URZĄD MIASTA MILANÓWKA

w sprawie: wyrażenia zgody na lokalizację w pasie drogowym **ulicy Krakowskiej elementów odwodnienia**

Wnioskodawcy na lokalizację w ulicy **Krakowskiej** dz. nr ew. **33/1** obręb **05-15** będącej we władaniu Gminy Milanówek **elementów odwodnienia (wpustów deszczowych, studzienki osadnikowej i zbiornika retencyjno-chłonnego)** zgodnie z załącznikiem graficznym będącym częścią dokumentacji dołączonej do wniosku, pod następującymi warunkami:

UZGODNIENIE Nr 37/15

- mapa w skali 1:500

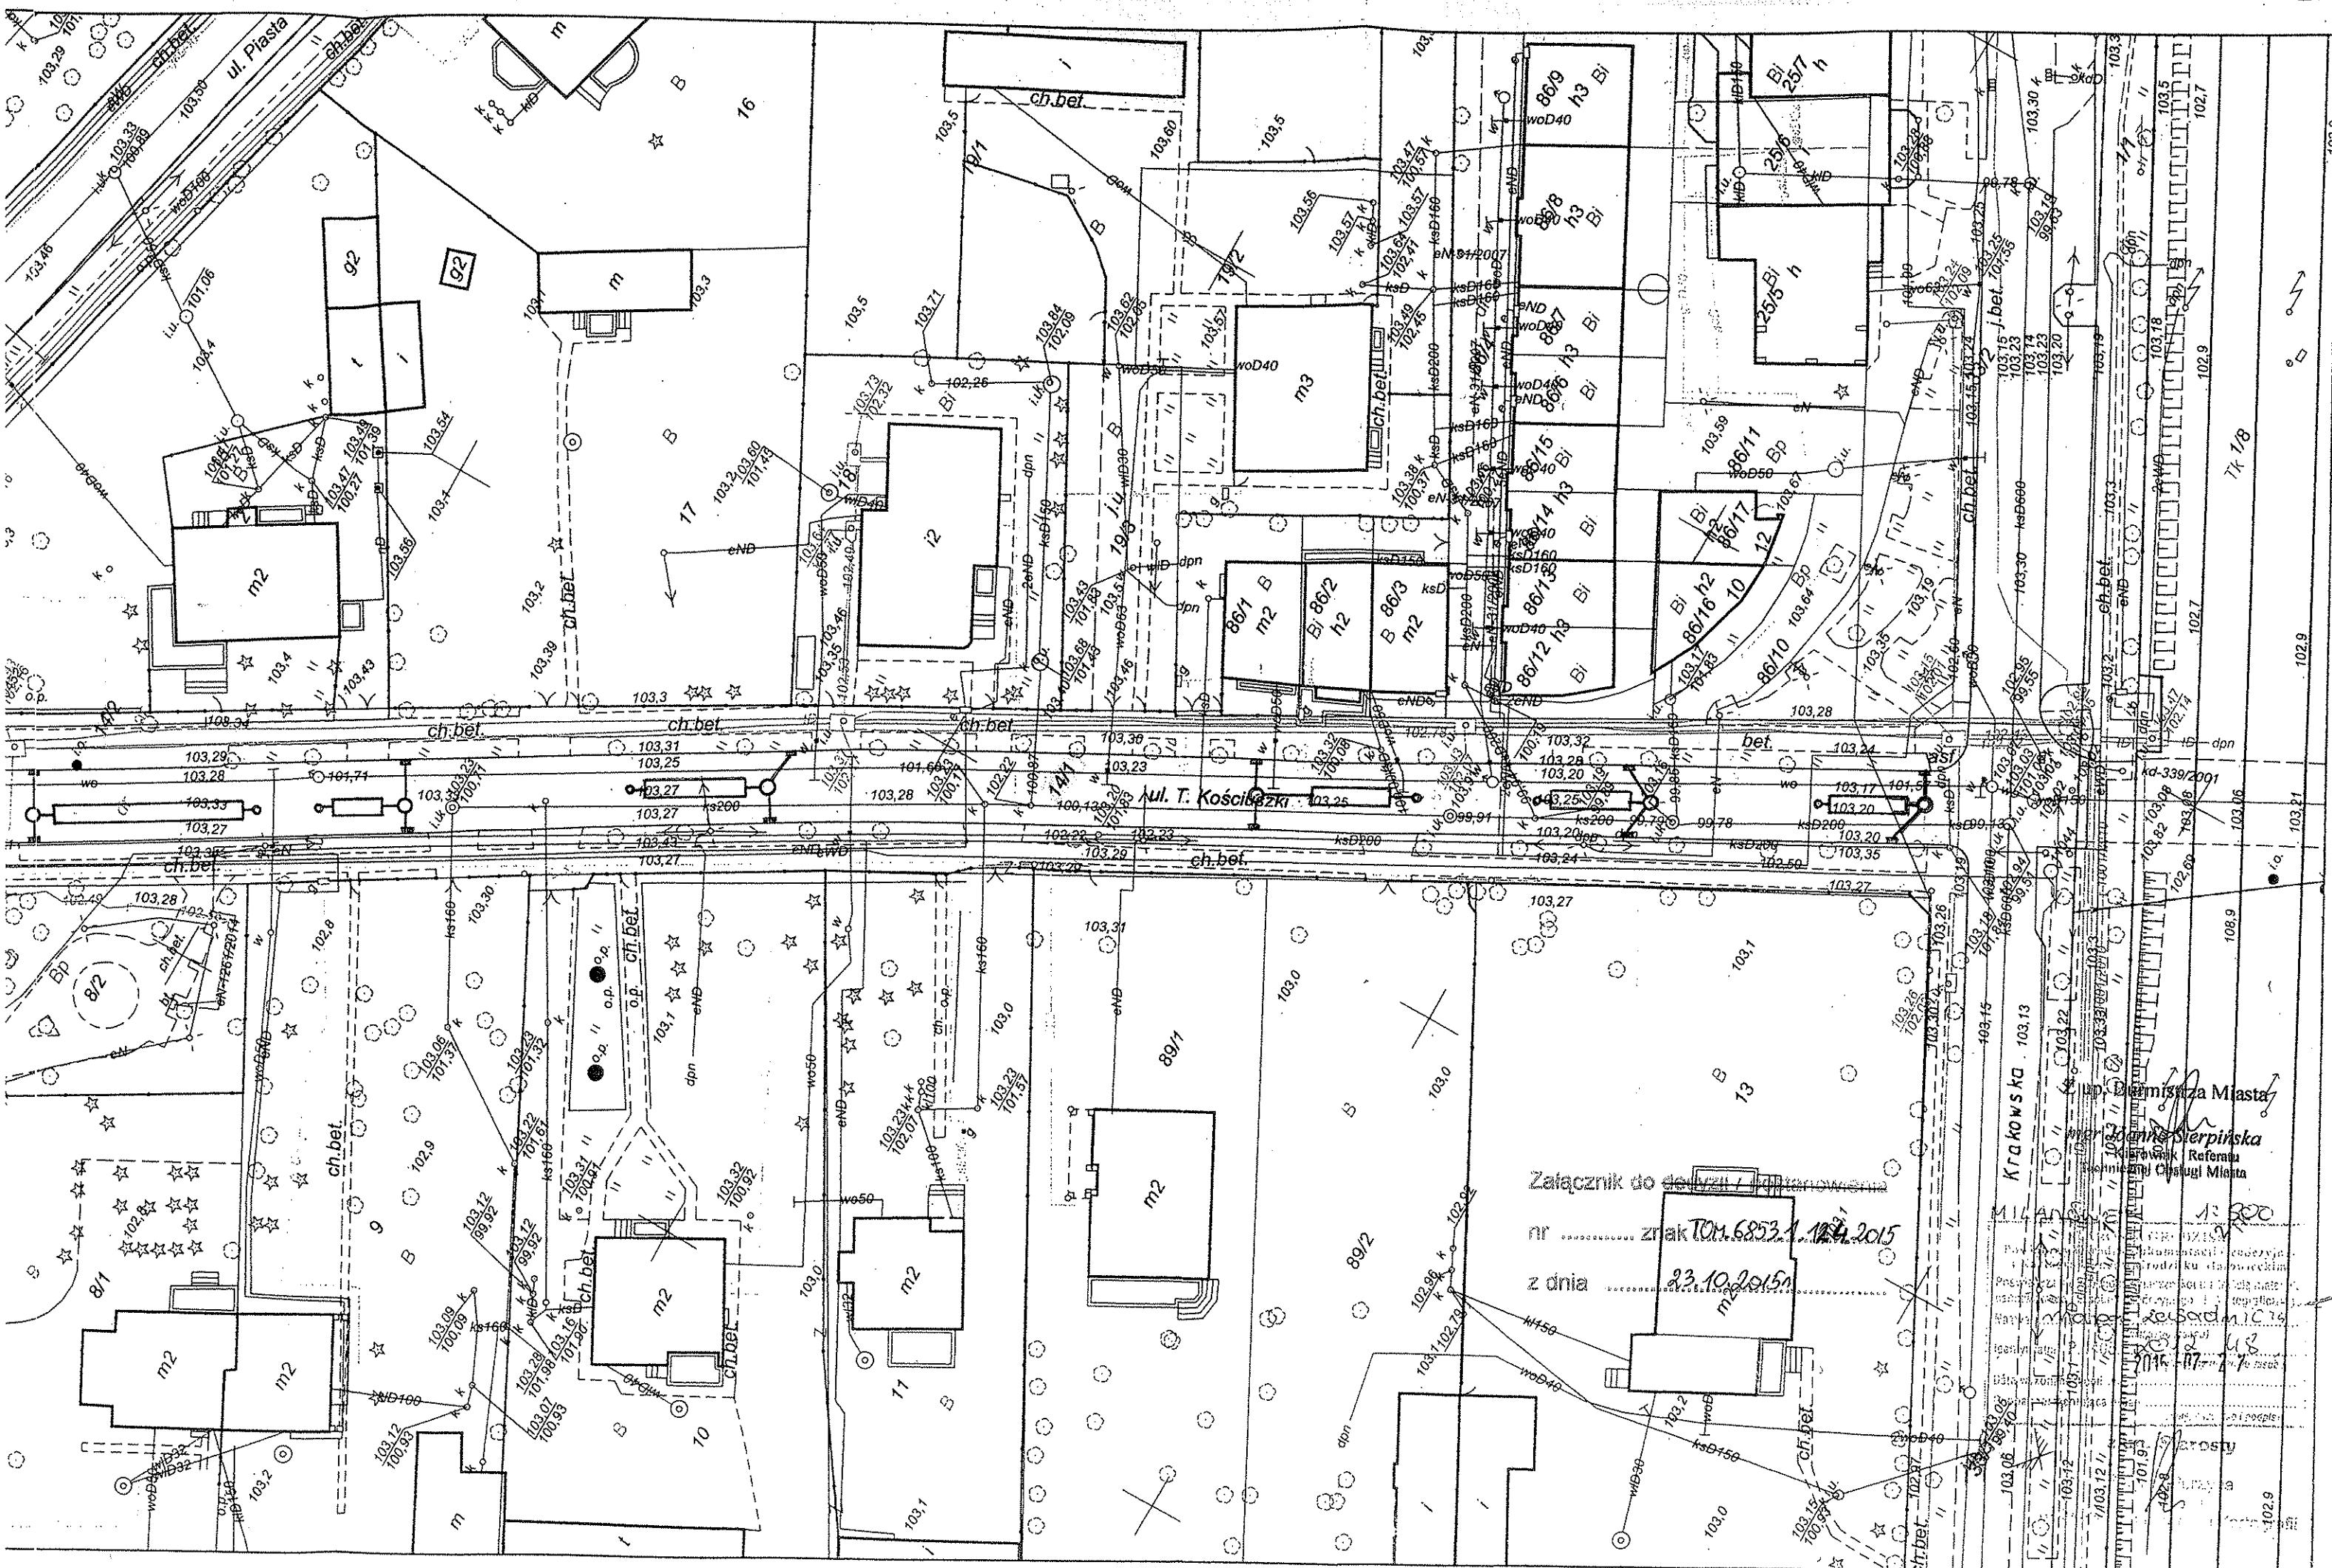
1. Infrastruktura techniczna nie powinna naruszać ustaleń zawartych w § 140 Rozporządzenia Ministra Transportu i Gospodarki Morskiej z dnia 2. marca 1999 r. *w sprawie warunków technicznych, jakim powinny odpowiadać drogi publiczne i ich usytuowanie* (Dz. U. z 1999 roku Nr 43 poz. 430).
2. Należy przywrócić stan pierwotny pasa drogowego z uwzględnieniem zachowania parametrów istniejącej nawierzchni jezdni.
3. W przypadku wystąpienia w wykopach w poboczu, gruntu gliniastego należy dokonać jego wymiany.
4. Odtworzyć nawierzchnię jezdni w miejscach wykopów.

5. Grunt w wykopie należy zagęścić warstwami o grubości 40 cm uzyskując minimalny wskaźnik zagęszczenia 0,97, od głębokości 1,0 m do korony drogi zagęszczenie winno wynosić 1,0.

6. Koniecznym jest wykonanie badań wskaźnika zagęszczenia gruntu w miejscach wykopów.
7. Koszty związane z budową urządzeń infrastruktury technicznej i odbudową elementów pasa drogowego związanych z realizacją zadania ponosi inwestor przedmiotowych robót inwestycyjnych.

8. W przypadku kolizji projektowanej infrastruktury technicznej z istniejącymi urządzeniami lub istniejącą infrastrukturą w pasie drogowym, inwestor na własny koszt dokona zabezpieczenia lub przełożenia kolidującego urządzenia lub infrastruktury.

9. Wszelkie warunki zawarte w niniejszej decyzji należy uwzględnić w projekcie.
10. Wniosek w sprawie zezwolenia na prowadzenie robót budowlano-montażowych w pasie drogowym należy uzupełnić o informację o sposobie zabezpieczenia robót.
